改善箇所説明図②

《基準不適合箇所》

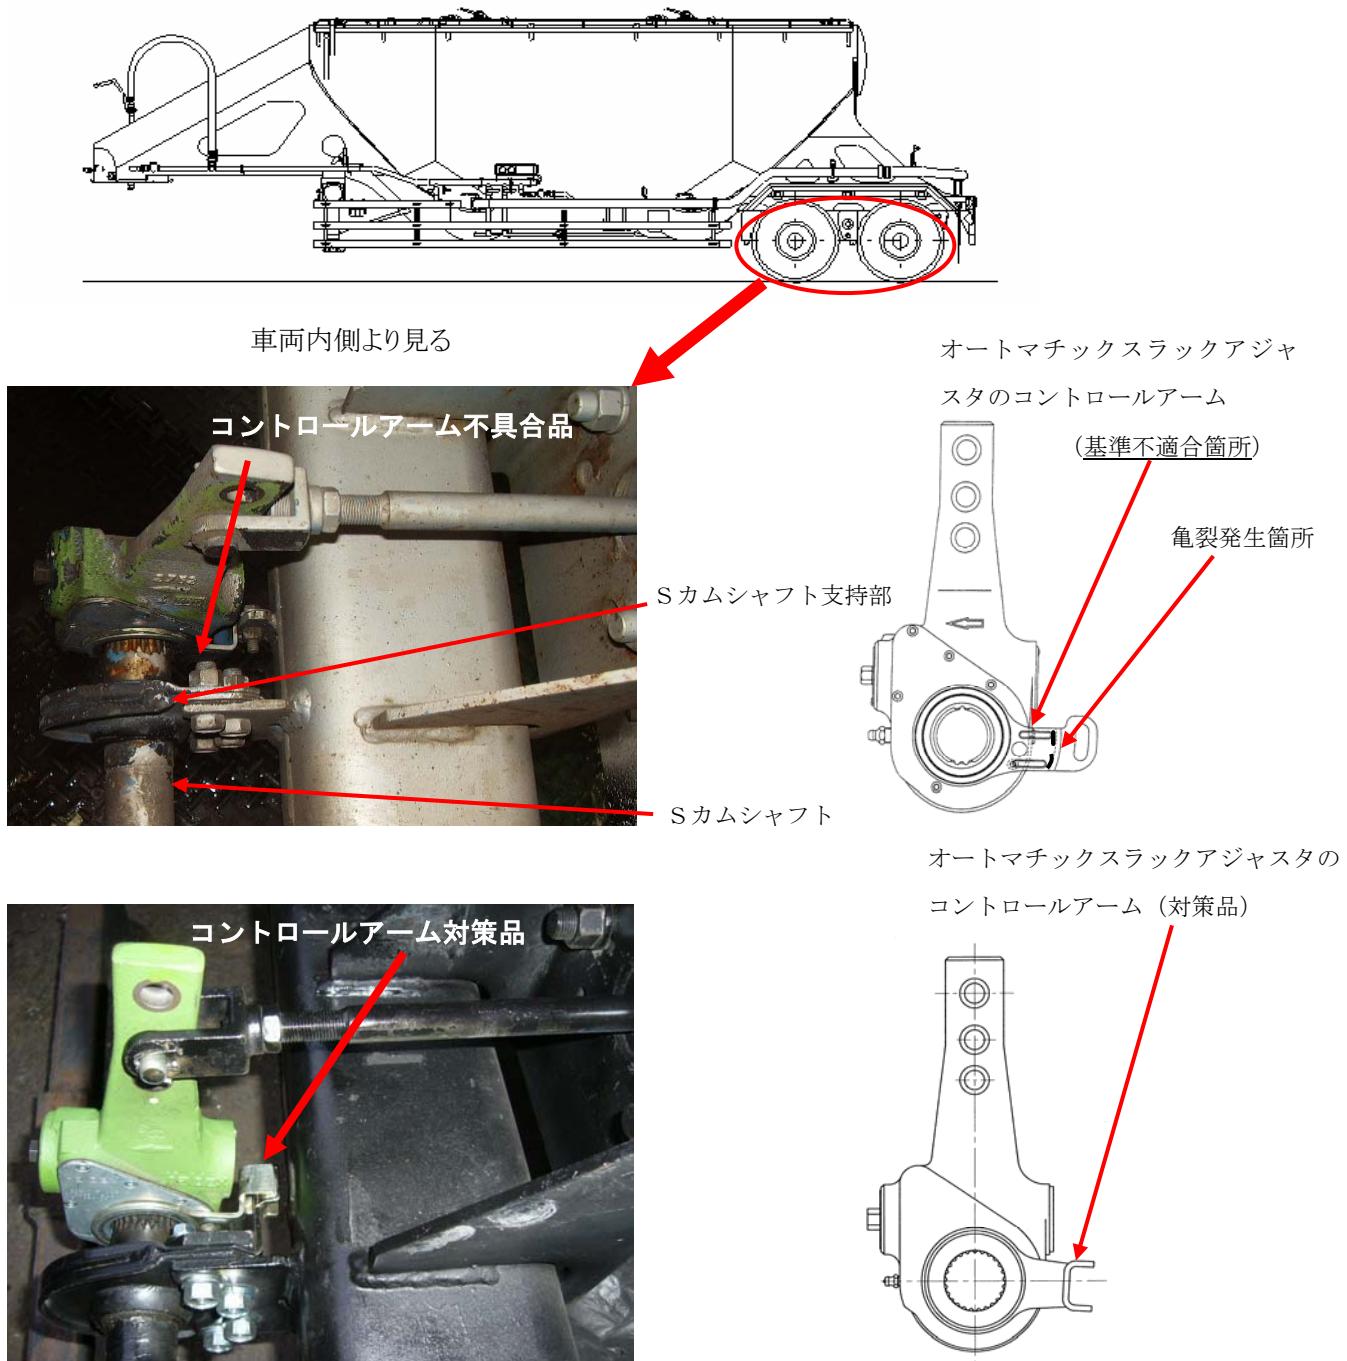
オートマチックスラックアジャスタ（主制動装置の回転部分のすき間を自動的に調整する部品）のコントロールアームの固定方法が不適切なため、当該アームに亀裂が発生する場合がある。

そのため、そのまま使用を続けると、当該アームが折損し、主制動装置の回転部分のすき間を自動的に調整する機能が失われ、当該車輪の制動力が低下するおそれがある。

オートマチックスラックアジャスタのコントロールアームを対策品と交換する。
